Nota van Beantwoording

*Omgevingsvergunning Student
Experience*

Amstelveen, december 2024

Locatie plangebied met EV-contour

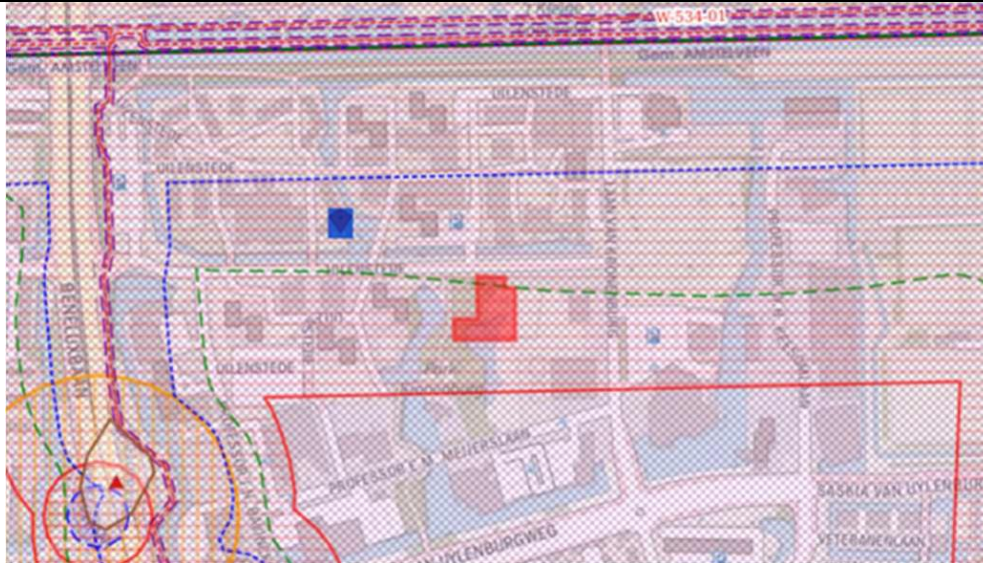
Samenvatting ingediende reactie	Beantwoording reactie per punt	Plan-aanpassing
1. Brandweer Amsterdam-Amstelland, per mail ...		
1. Huidige en toekomstige situatie In de huidige situatie bevindt zich aan de Uilenstede in Amstelveen een braakliggend terrein. Initiatiefnemer is voornemens om deze locatie te gaan gebruiken voor de realisatie van een studentenhotel. Het plangebied bevindt zich buiten de risicocontouren en aandachtsgebieden van risicovolle transportroutes, windturbines en hoogspanningslijnen. Deze aspecten zijn daarom niet aan de orde.	Wij danken u voor uw reactie.	Nee
<i>Buisleiding</i> 2. Het plangebied bevinden zich binnen het invloedsgebied van een hogedruk aardgasbuisleiding. Het betreft de leiding A-807. Het plangebied bevindt zich op circa 270 meter afstand van de leiding.	Voor zover de buisleidingen in of in de invloedssfeer van het plangebied liggen, zijn beschermingszones in de planregeling van het bestemmingsplan opgenomen. Op grond van die regels gelden voorschriften ten aanzien van (graaf-)werkzaamheden binnen deze beschermingszones. Daarbij geldt dat de beoogde voorziening op ruime afstand ligt van de gasleiding. In de ruimtelijke onderbouwing is gemotiveerd op	Nee

In geval van een breuk in de buisleiding kan het scenario fakkelbrand optreden. Warmtestraling van een fakkelbrand kan slachtoffers, schade en brand in de omgeving veroorzaken. Warmtestraling is in combinatie met de blootstellingsduur bepalend voor het slachtoffer- en schadebeeld. Tevens is dit sterk afhankelijk van de precieze locatie van de breuk. Aangezien het plangebied op relatief grote afstand ligt en er veel bebouwing aanwezig is tussen het plangebied en de leiding, zullen de effecten van een fakkelbrand waarschijnlijk voor het grootste deel worden afgevangen. De effecten op het plangebied zijn naar verwachting dan ook beperkt.
